より安全で快適な路面電車を目指して

路面電車の安全確保及び利便向上に関する 行政評価・監視結果 《行政評価・監視結果に基づいて改善通知》

この調査結果に基づき、平成18年9月29日、路面電車の運行事業者を指導監督する[中国運輸局](#)に対して改善意見を通知しました。

中国運輸局
平成18年9月29日

《参考》広島電鉄の速度規制箇所図

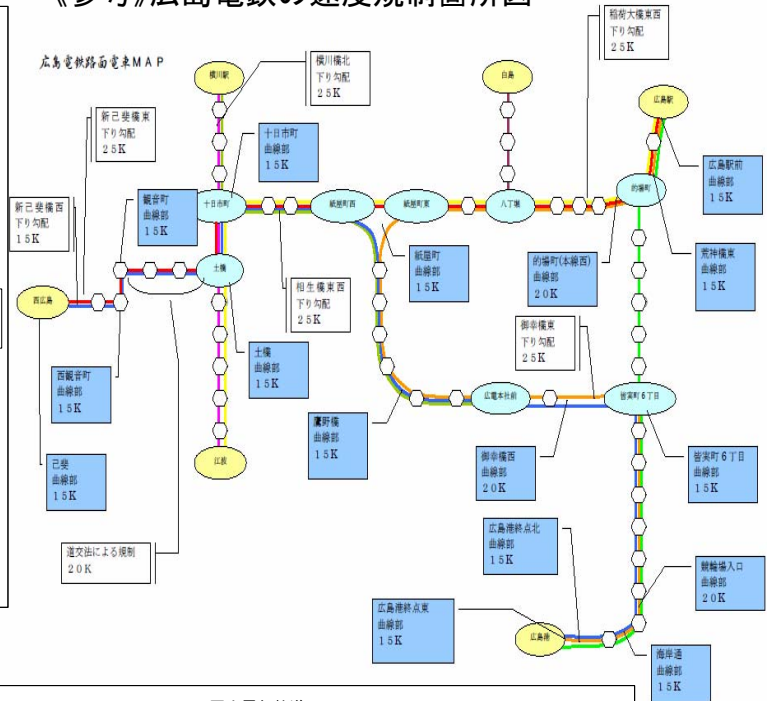
- ① 調査した84本中69本が制限速度を超えて運行 [参考資料P1参照]
(広島市では、50本すべてが制限速度を超過)
- ② 全速度超過回数は622回で、より慎重な運行が求められる曲線部や下りこう配における速度超過が415回(66.7パーセント)を占める [参考資料P1参照]
- ③ 速度計の設置されていない車両(143両の運行車両中38両)や速度計が故障中の車両が運行され、制限速度の遵守状況が客観的に確認できない状況(法令上設置の規定無し)

- ① 運行制限速度を遵守させるため、添乗指導員による乗車指導を通じて運転士教育を徹底するよう指導すること。
- ② 速度計の無い車両への速度計設置を推進するよう指導すること。

事例：横断歩道における安全確保一2

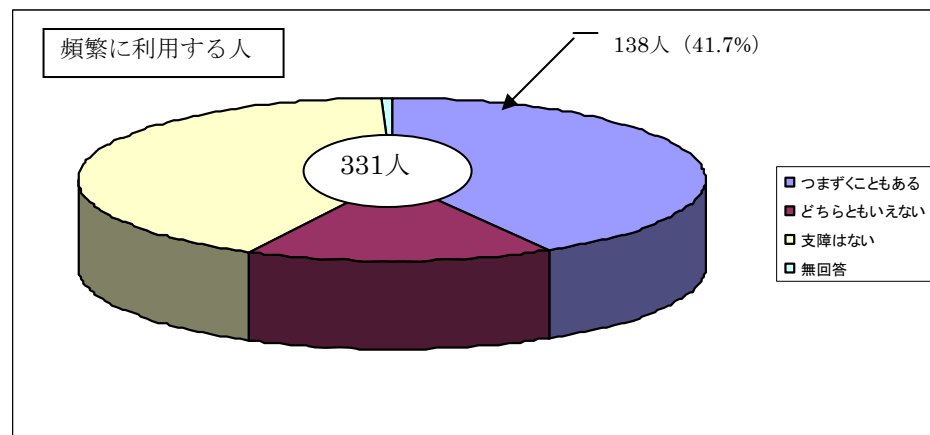
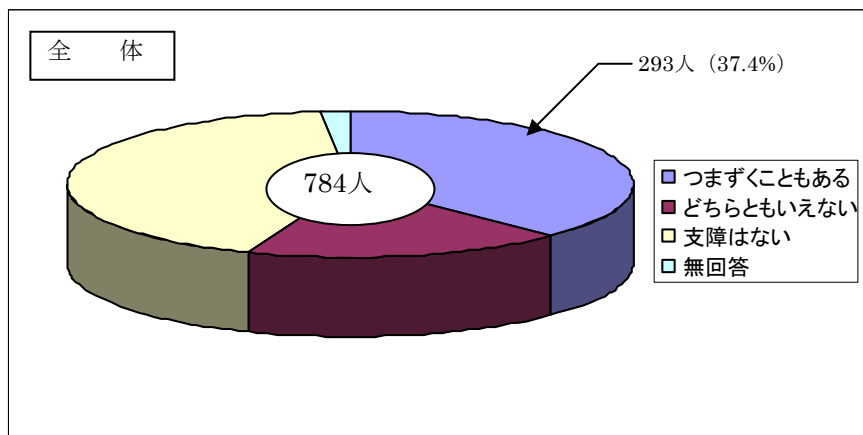
③ アスファルトのふくれにより段差が生じている

アスファルトが膨れ上がり、長さ7cm、幅15cmにわたって高さ3cmの段差が生じている。

[岡山電気軌道・大雲寺前]

- ① 横断歩道の軌道敷部分の維持管理の基準を明確にし、同基準に基づいて総点検を行い、必要な箇所を速やかに補修するよう指導すること。
- ② 横断歩道の軌道敷部分の整備・改良について、道路管理者と協同で標準的な仕様を策定するなどして、順次効率的に進めるよう指導すること。

〔広島電鉄・観音町〕

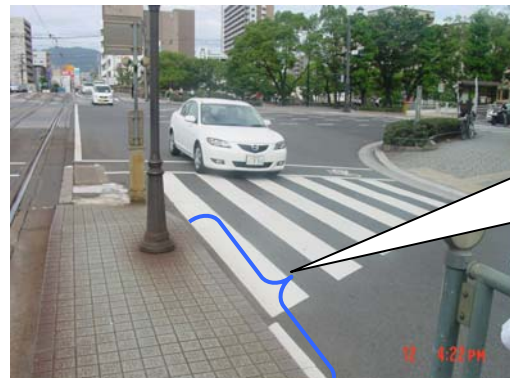
ホームの幅が67～86cmと狭い。
車道側の安全柵も未設置。

- ① ホームの幅が狭い電停については、道路管理者を交え、道路構造等から改善が可能かどうかの技術的検討を行い、改善可能なものについては、利用者や通過車両が多い箇所から計画的に改善するよう指導すること。
また、技術的に改善が困難なものについては、乗降場部分の着色や注意喚起の看板の設置等の当面可能な対策を実施するよう指導すること。
- ② 車道側部分の安全柵が無い、一部欠けている、高さが基準以下等のものについては、道路管理者と協同して、利用者や通過車両が多い箇所から計画的に整備するよう指導すること。
- ③ 放送設備がある電停は、音声による警告を行うこと、また、放送設備の無い電停は、整備を行うことについて検討するよう指導すること。

〔広島電鉄・本川町〕

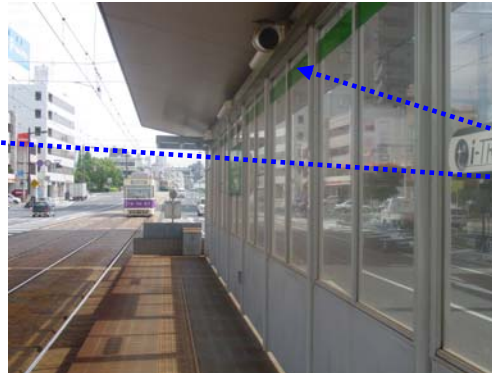
傾斜路に安全柵が無い。

〔岡山電気軌道・大雲寺前〕

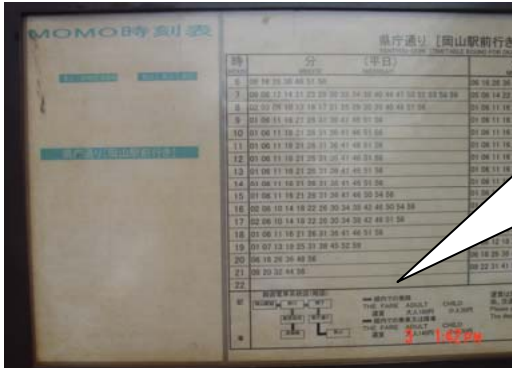
時刻表が掲示されていない。

- ① 電停における時刻表、運行系統図及び小児運賃について、適切な掲示を行うよう指導すること。
- ② 利用者サービス向上の観点から、乗換手続について適切な掲示を行うよう指導すること。

〔広島電鉄・観音町〕

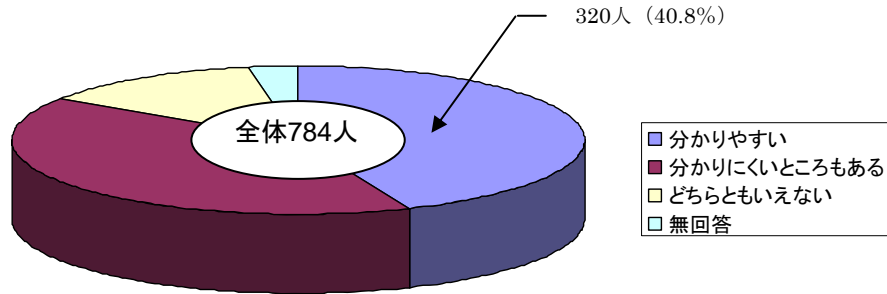
案内板は、時刻表のみで、乗換手続は記載されていない。
